AVANT - PROPOS

L'objectif premier de cette courte mission était d'étudier le fonctionnement des ouvrages de suralimentation de nappes entrepris par l'Arrondissement Hydraulique de la Haute-Volta. A la demande de M. l'Ingénieur Principal chef de l'Arrondissement, nous avons été amenés à réexaminer rapidement l'ensemble des problèmes d'équipement hydraulique qui se posent dans le Nord du Cercle de Dori (1).

Bureau d'Etudes
de Géologie Appliquée
et d'Hydrologie Souterraine

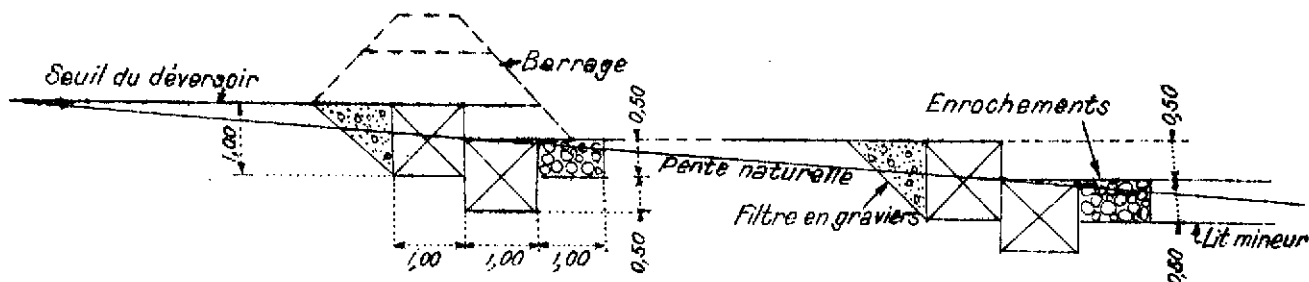
Si l'on excepte Beiga, où le seuil du déversoir n'a pas été atteint, et Tin Agadel - ouvrage déversant en béton, gabions et enrochements, toutes les diguettes ont été contournées par le marigot, après érosion régressive de la zone déversante latérale. Même nivelé soigneusement, il est évident que le terrain naturel est trop sableux pour résister à l'érosion du flot.

Un moyen d'enrayer cette érosion est de tronçonner le tracé du déversoir en une série de paliers horizontaux séparés par des marches en gabions et enrochements selon le schéma suivant :

Rejet de la marche : 0,50 mm maximum

Bords du déversoir protégés par remblais guideaux.

Cette solution, fournie à titre indicatif n'est évidemment pas la seule. Elle devrait être essayée sur un des sites au moins et perfectionnée ultérieurement avec les données de l'expérience.
